INTERPELACJA nr 1/2025

dotyczy: projektowanej przez Wielkopolski Zarząd Dróg Wojewódzkich w Poznaniu odcinka drogi DW434 Kórnik – Mościenica z uwzględnieniem potrzeb Rodzinnego Ogrodu Działkowego w Mościenicy

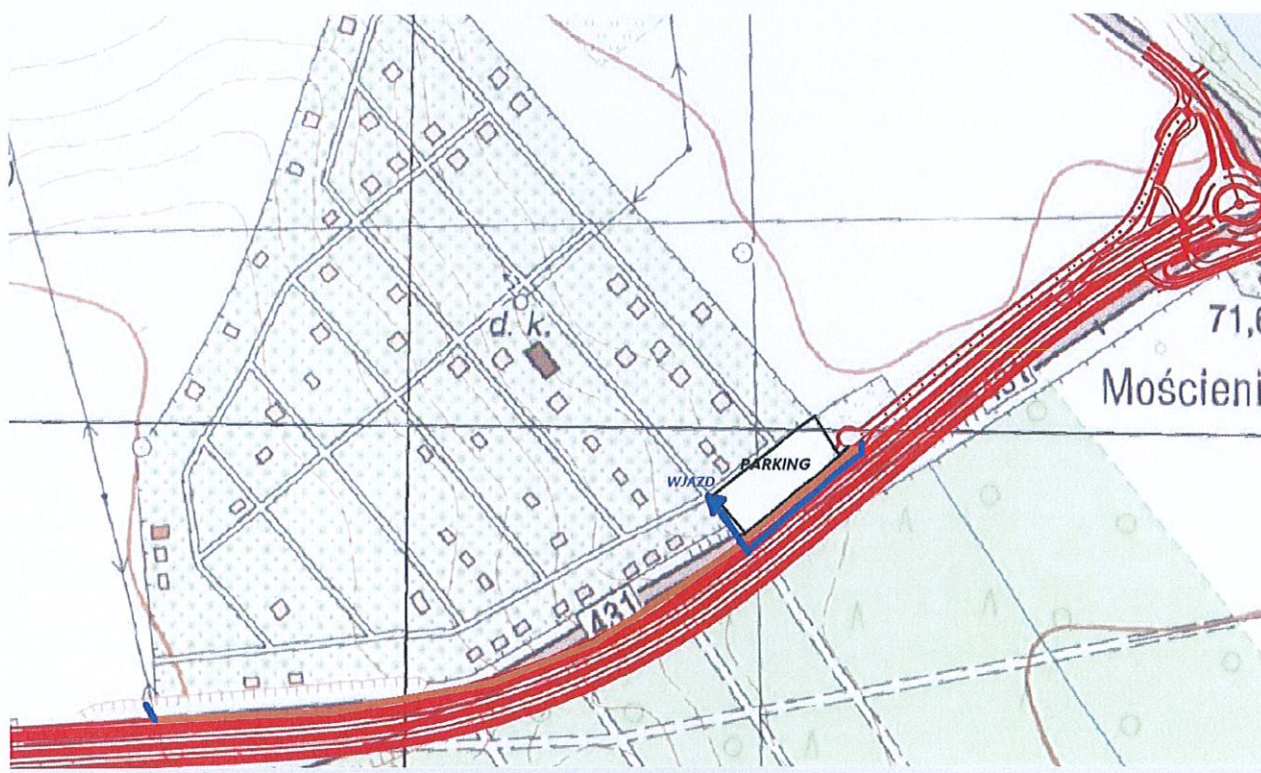
Po zapoznaniu się z w/w dokumentem działkowcy i zarząd ROD Mościenica zwracają się z prośbą o uwzględnienie zmian w nowym przebiegu planowanej trasy wojewódzkiej nr 434. Aby lepiej „zobrazować” postulaty działkowców przedstawiam fragment mapy, ułatwiający zrozumienie potrzeb działkowców.

Według przedłożonej koncepcji dojazd do ROD ma przebiegać od planowanego ronda w Mościenicy i ma kończyć się na wysokości ogrodzenia ROD. Przejazd autami działkowców miałby odbyć się po terenie aktualnie niewielkiego parkingu, który musiałby jeszcze dodatkowo zmieścić ścieżkę pieszo-rowerową.

Działkowcy postulują, by nie zmniejszać terenu parkingu (własność ROD); parking jest niezbędny do prawidłowego funkcjonowania ogrodu, dodatkowo na tym terenie znajdują się kontenery na odpady, które są regularnie opróżniane, a także rów odprowadzający wodę opadową. (PARKING zaznaczony kolorem białym). Najlepszym rozwiązaniem byłoby nieznaczne odsunięcie od ROD „w stronę lasu” przebiegu nowej trasy nr 434. Pozwoliłoby to na znalezienie miejsca, nie tylko na zachowanie parkingu w obecnym kształcie, zachowanie

przebiegu ścieżki pieszo-rowerowej, ale również na zaplanowanie WJAZDU na teren ogrodu przebiegający po obecnym odcinku, który nie zakłócałby aktualnego przebiegu dojazdu do działek. Ten wariant w nieznacznym stopniu ingerowałby w teren ogrodu i jest w pełni akceptowany przez działkowców (na mapce zaznaczyłem WJAZD do ogrodu kolorem niebieskim). Taki przebieg byłby bardzo korzystny nie tylko dla działkowców i ich rodzin oraz gości, mieszkańców MiG Kórnik , a także dla użytkowników nowej drogi wojewódzkiej.

Działkowcy mają również pytania np. gdzie i jak będzie przebiegała ścieżka pieszo-rowerowa od działek ROD w kierunku ronda w przebiegu DW 434 i DW 431 oraz czy zaplanowano na nowym odcinku planowanej trasy montaż ekranów dźwiękochłonnych?
